技術試験衛星VI型特別調査委員会
アポジェンジン分科会報告書について

平成6年12月15日

図1 (a) アポジエンジンの燃焼圧力 (8月30日の噴射)

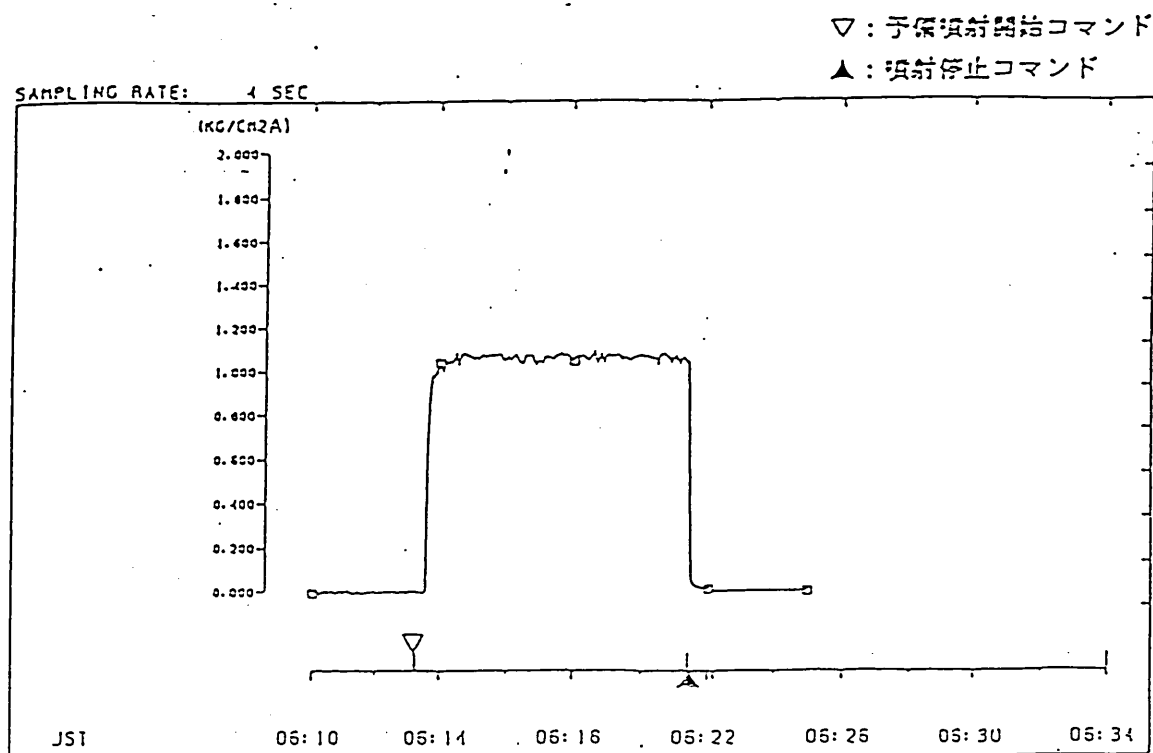
8月28日にH-IIロケット2号機により打ち上げられた技術試験衛星VI型（ETS-VI）は、同月30日アポジエンジンを噴射したものの、出力が不十分であったためコマンドにより噴射を停止した。（図1（a）参照）

図1 (b) アポジエンジンの燃焼圧力 (8月31日の噴射)

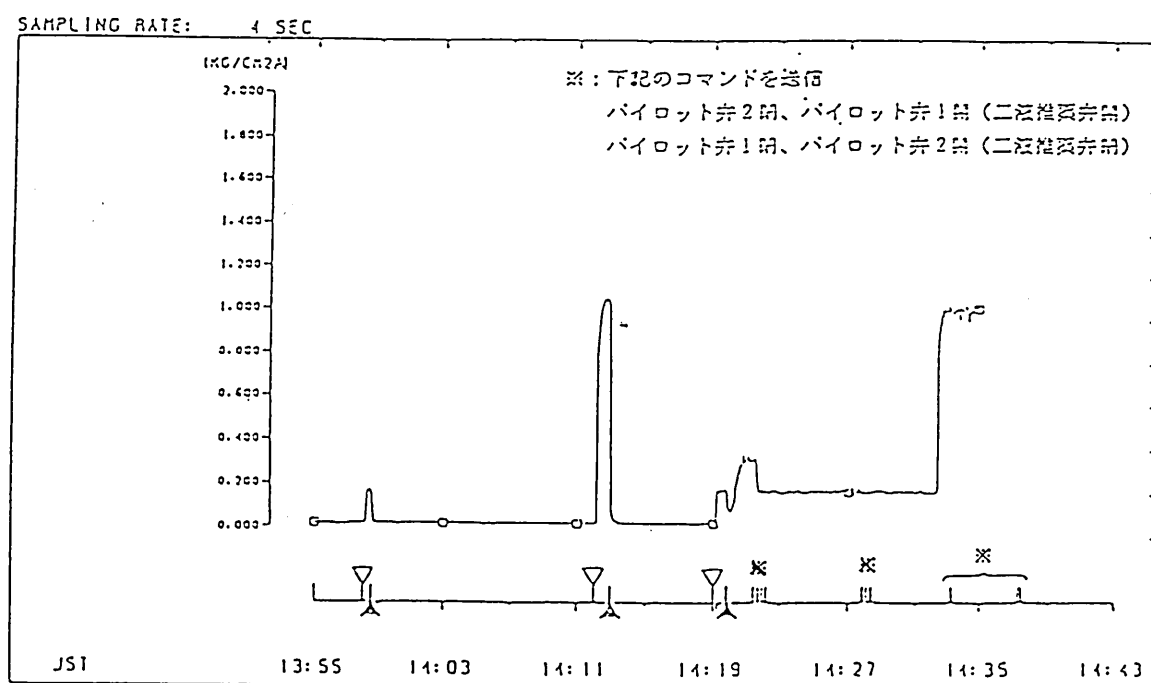
同月31日、アポジエンジンを3回再噴射したものの（図1（b）参照）、3回目の再噴射の際に推薬供給用の二液推薬弁が閉じなくなり、出力が不十分なまま噴射し続けたため、静止軌道に投入することが不可能となった。

＜図2＞ 不具合原因の推定1
(ばねの噛込み)

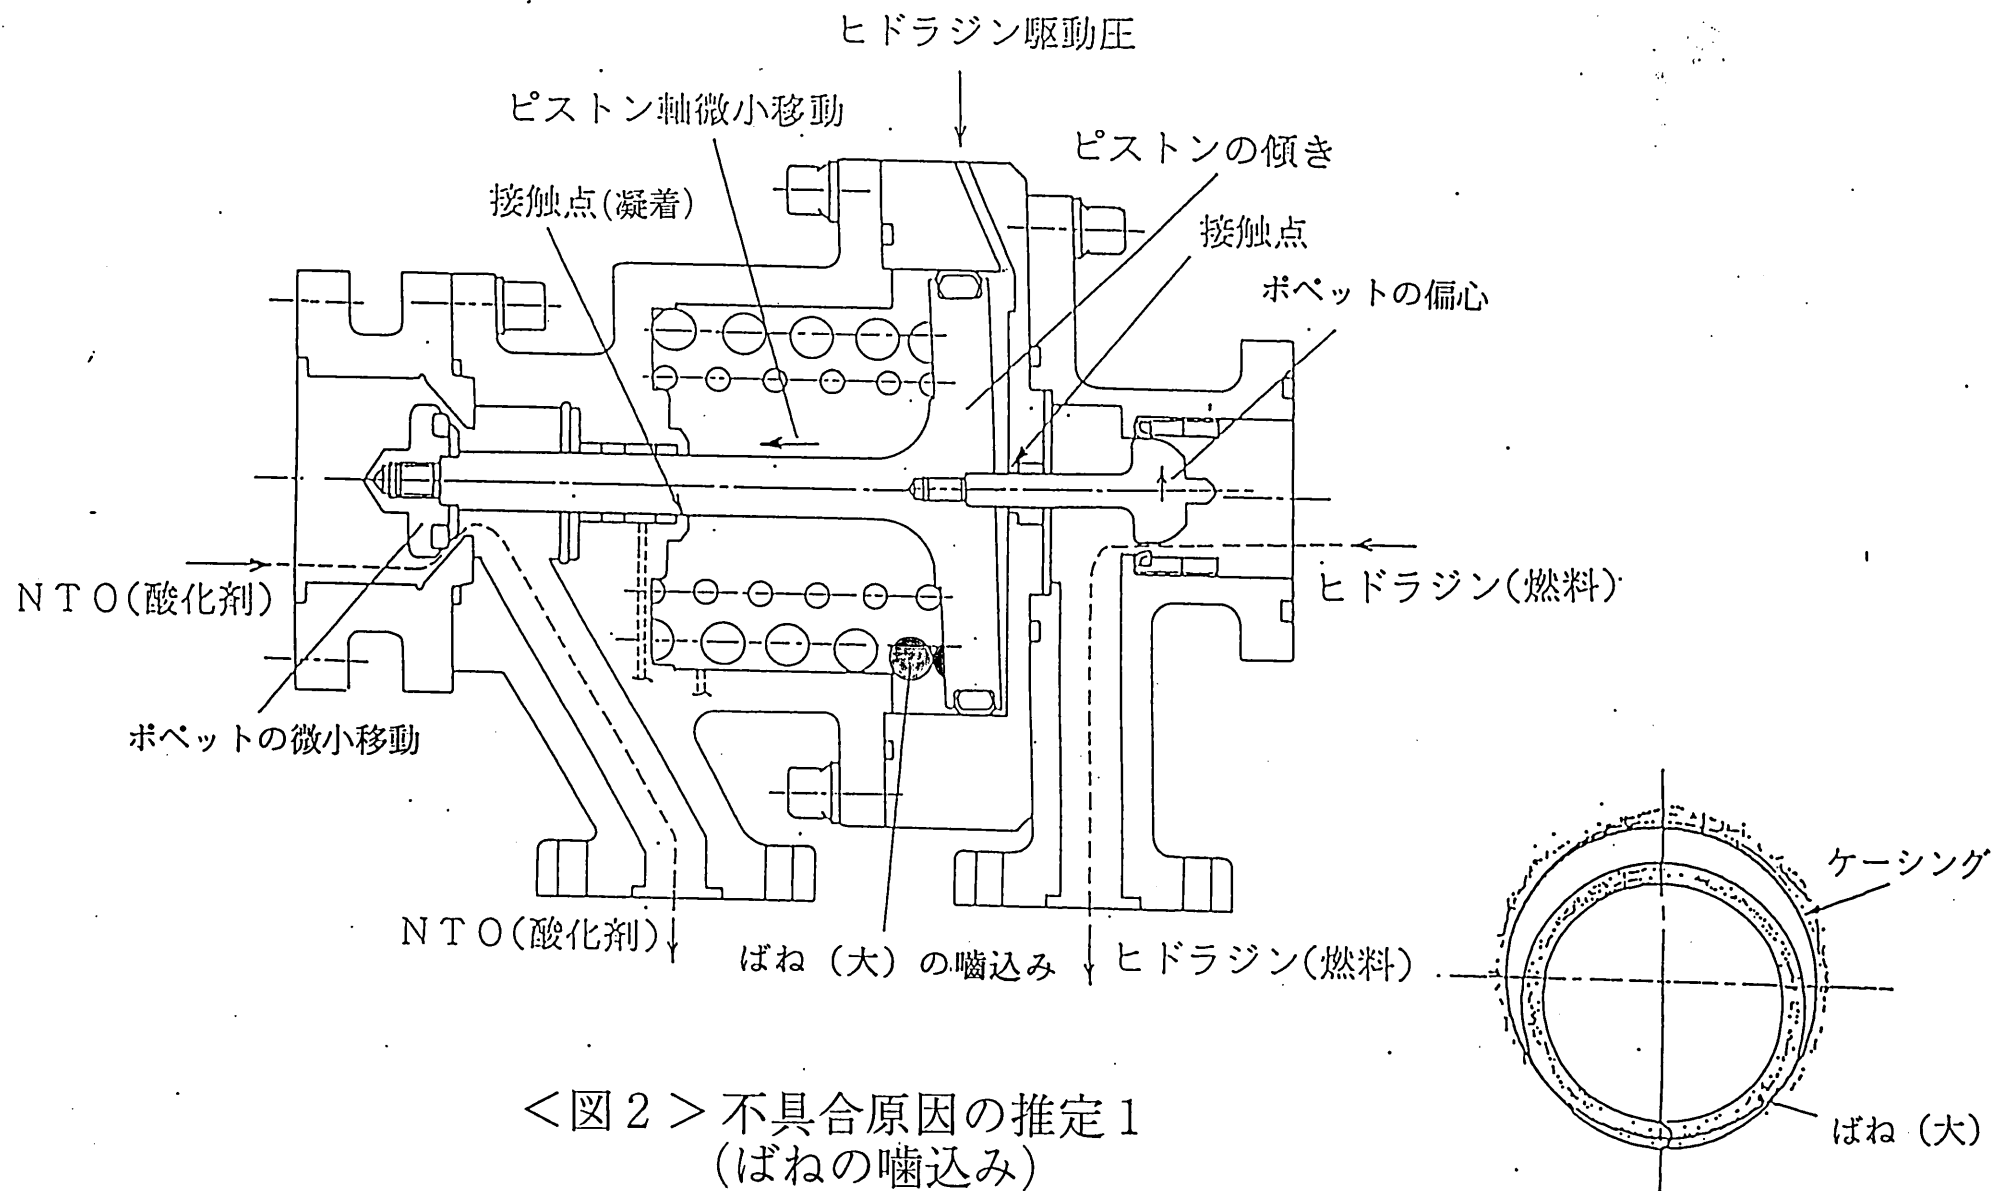
- ・ 打ち上げ飛行時のランダム振動等により、二液推薬弁のばねが横に変位し、ピストンヘッドとケーシングの間に入り込んだ（噛込み）。
- ・ 宇宙空間でこれらの接触部表面の酸化膜が除去され、摩擦係数が増大し、ばねの噛込みがはずれなくなり、ピストンの動きを妨げ、同時にピストンが傾いた。
- ・ このため、推薬（燃料のヒドラジン及び酸化剤の四酸化二窒素（N₂O₄））の流量が微量に抑制され、出力が正常値に達しなかった。（図2参照）

- 1) ①の二液推薬弁のばねの噛込みが原因となりピストンが傾いた際に、ピストン軸がケーシング（外枠）と接触して擦れ、3回目のアポジエンジンの再噴射の際にピストン軸とケーシングが宇宙空間の高真空中で凝着し、ピストンが戻らなくなった。（図2参照）

宇宙空間において類似の二液推薬弁を使用する場合には、ばねの横変位による嚙込みを防ぐため、シール性の確保に万全を期すことを前提に、ばねの嚙込み防止策を施すこと、真空中の金属間の接触・摺動を防止、改善することについて検討する必要がある。

< 図 3 > 不具合原因の推定 2
(パイロット弁 P V 2 下流部の凍結)

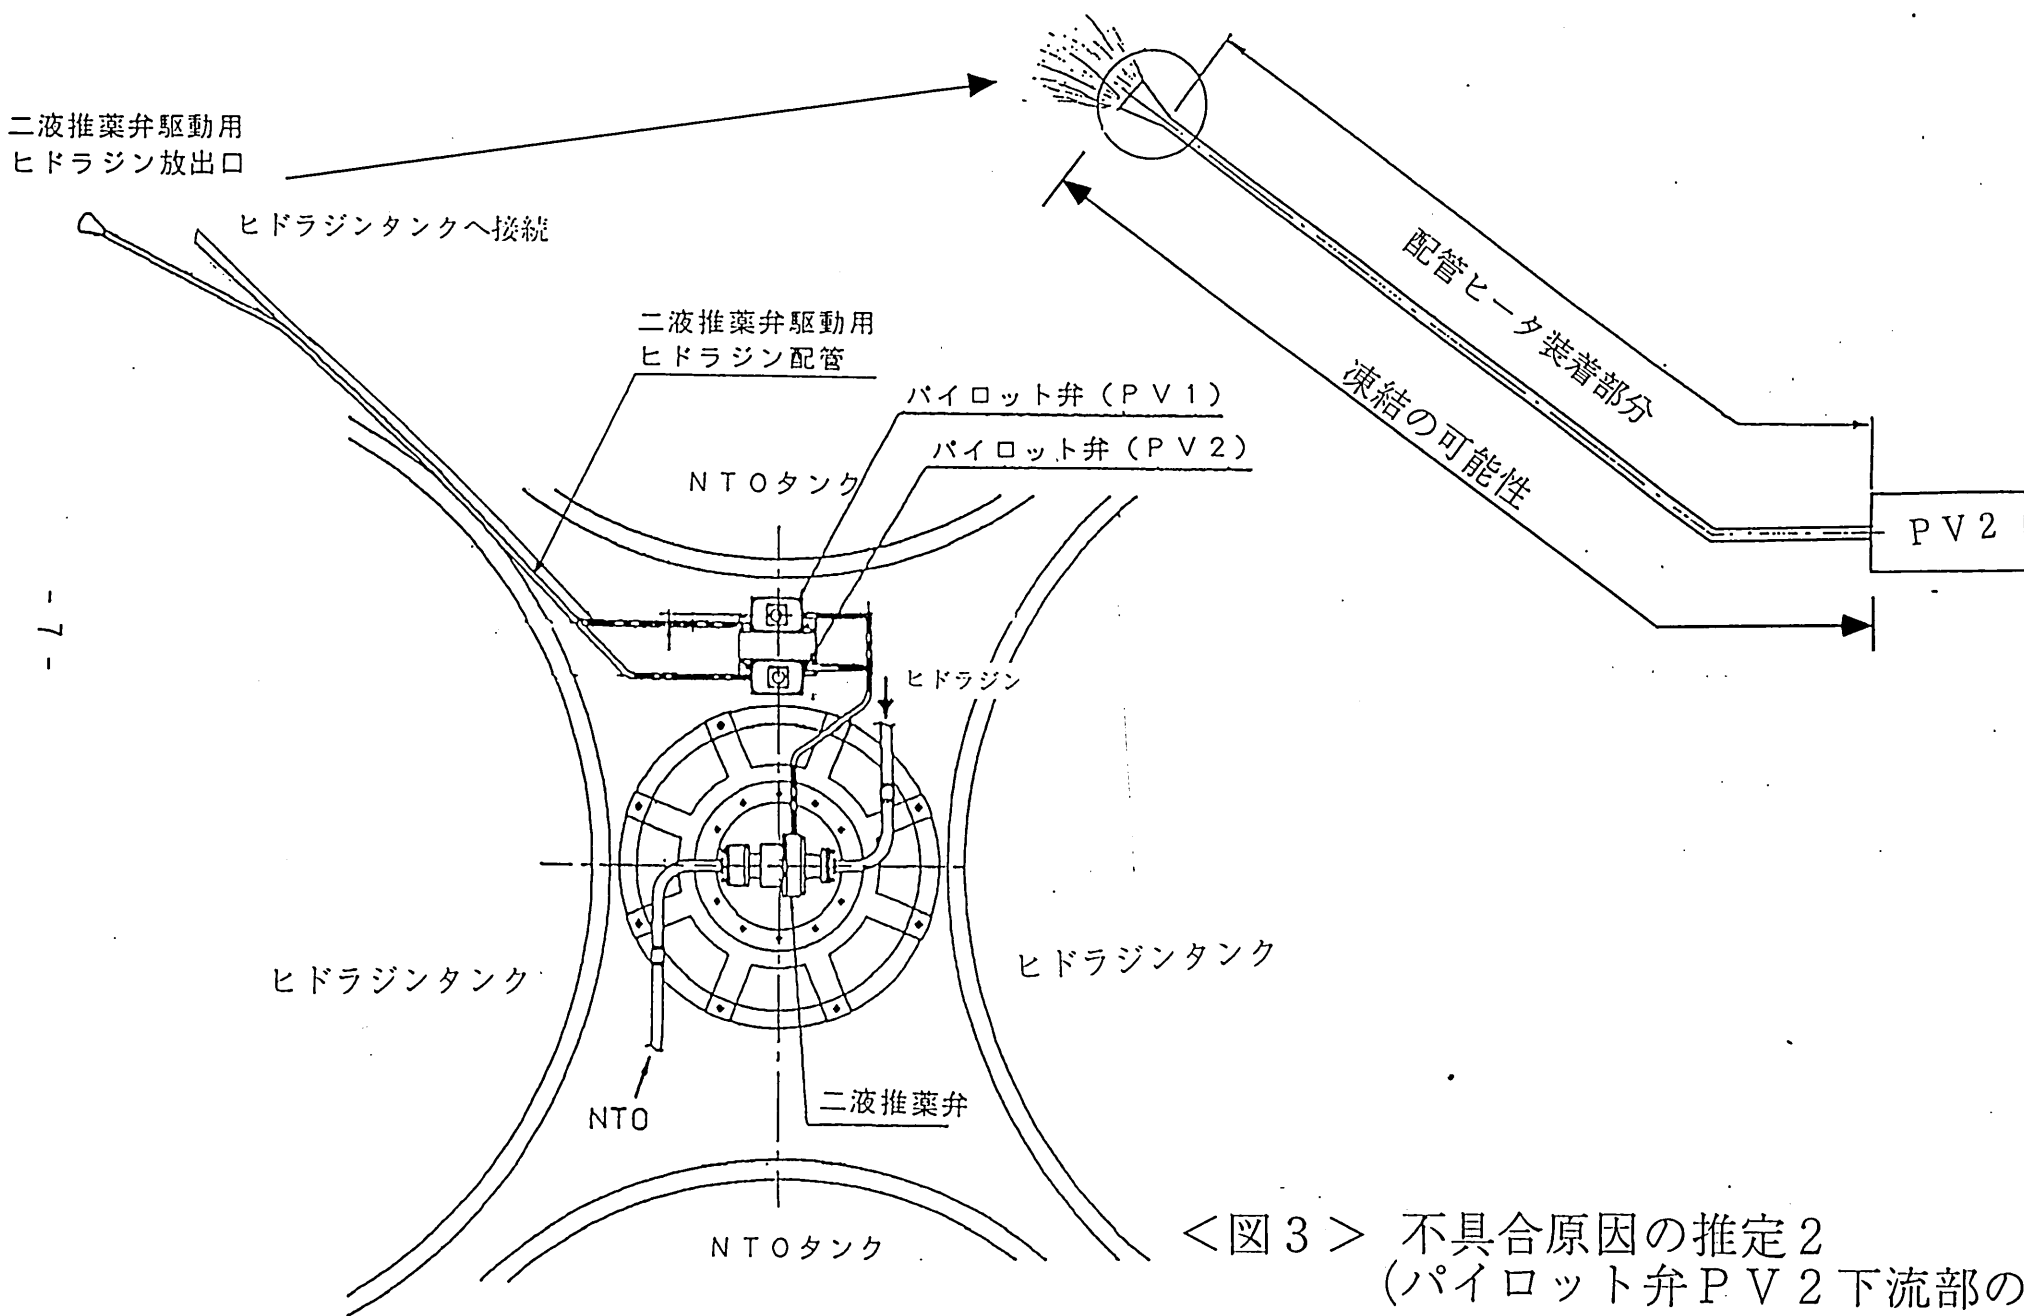
- 2) 二液推薬弁を閉じるために、駆動用のヒドラジン（燃料）をパイロット弁PV2から宇宙空間に放出した際に、ヒドラジンがPV2下流部で凍結し、3回目のアポジエンジンの再噴射の際に流路をふさいだ。（図3参照）

宇宙空間に推薬等を液体の形で放出しない方策を検討する必要があるが、それが困難な場合には、推薬等の凍結・解凍が生じる可能性がある場合にも破損することのないよう、柔軟な構造の配管を採用することを前提に、以下のような対策について検討する必要がある。

- ・ヒータの容量、配置等を適切なものとする
- ・温度センサを設置し、液体の放出を行う際に凍結していないことを確認できるようにすること。

図4 (a) ランダム振動入力パターン・レベル

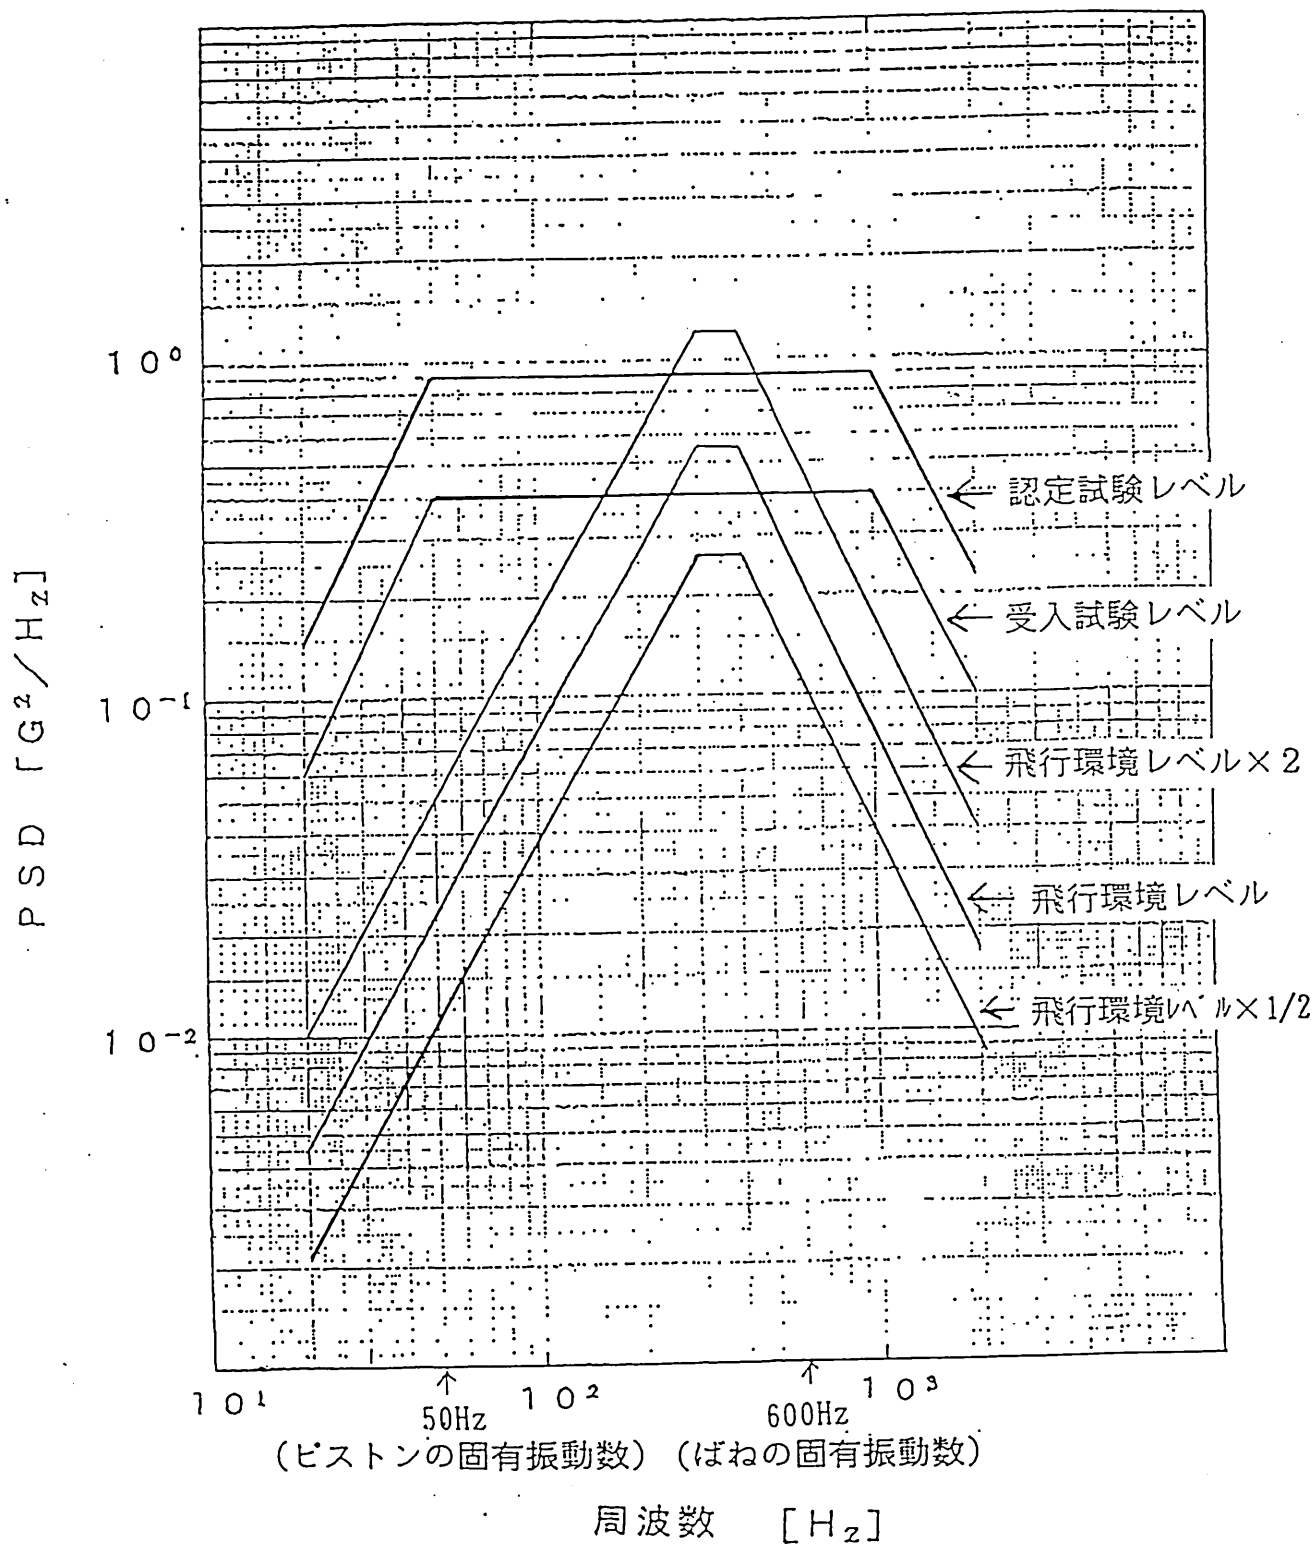
- ・ 二液推薬弁のばねの大きな横変位は、地上で大きなランダム振動を加えた厳しい条件下では起きなかったが、実際の飛行振動環境と同等の小さなランダム振動を加える緩やかな条件下の方が発生し得るという特異な現象であることが判明。(図4(a)及び(b)参照)
- ・ 地上試験で相当の回数の作動試験等が実施されたものの、今回のような不具合の兆候が見られなかったこと、一般に地上試験は飛行環境よりも厳しい条件で行われること等を考慮すると、今回の特異な現象の可能性を予見することは困難であった。
- ・ ばねの横変位を防止する構造となっていれば今回のような不具合は生じなかったものと推定されることから、宇宙空間における不測の事態に対して、今後は、より注意深く対応する必要がある。

- ・今後、開発過程における地上環境試験については、従来の基本的方法の採用を基礎としつつも、可能な限り充実していくことが必要。実際の飛行環境よりも厳しい条件での試験を実施することが基本であるが、必要に応じ、飛行環境に近い試験条件を設定し地上環境試験を実施することも検討する必要がある。
- ・今回の不具合の原因と推定されるばねの嚙込みは、かなり確率の低い事象と考えられ、宇宙実証試験により確実に把握できる可能性は小さい。地上環境試験の充実により様々な条件で繰り返し試験を行うことが効果的。
